**AVIS RELATIF À LA PROTECTION
CONTRE LES EVENTUELS EFFETS NOCIFS ET NUISANCES
PROVOQUÉS PAR LES RAYONNEMENTS NON IONISANTS
GÉNÉRÉS PAR DES ANTENNES ÉMETTRICES STATIONNAIRES**

Commune : SERAING - Exploitant : PROXIMUS

Référence exploitant : 41CHA_01

Rapport n° 3242 / 2023

Figure 2 : Vue en plan des installations d'antennes dans un rayon de 300 mètres autour de l'installation faisant l'objet de la demande d'avis

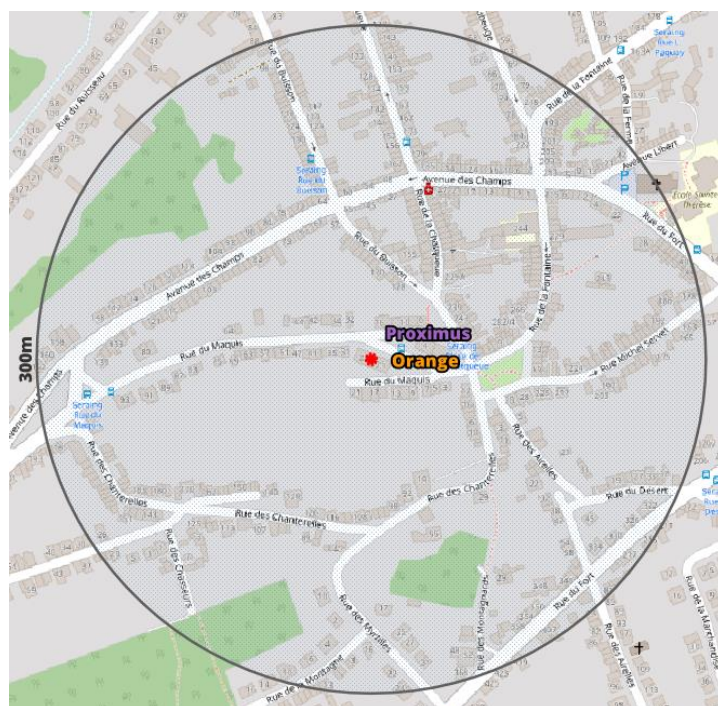
Compte tenu du nombre d'installations localisées dans la figure 2, il apparaît que l'intensité du rayonnement électromagnétique généré, dans les lieux de séjour situés à proximité de l'installation référencée dans le paragraphe 2, par l'ensemble des antennes émettrices stationnaires de l'ensemble des exploitants du même site d'antennes émettrices stationnaires respecte la limite fixée à l'article 4, § 2 du décret.
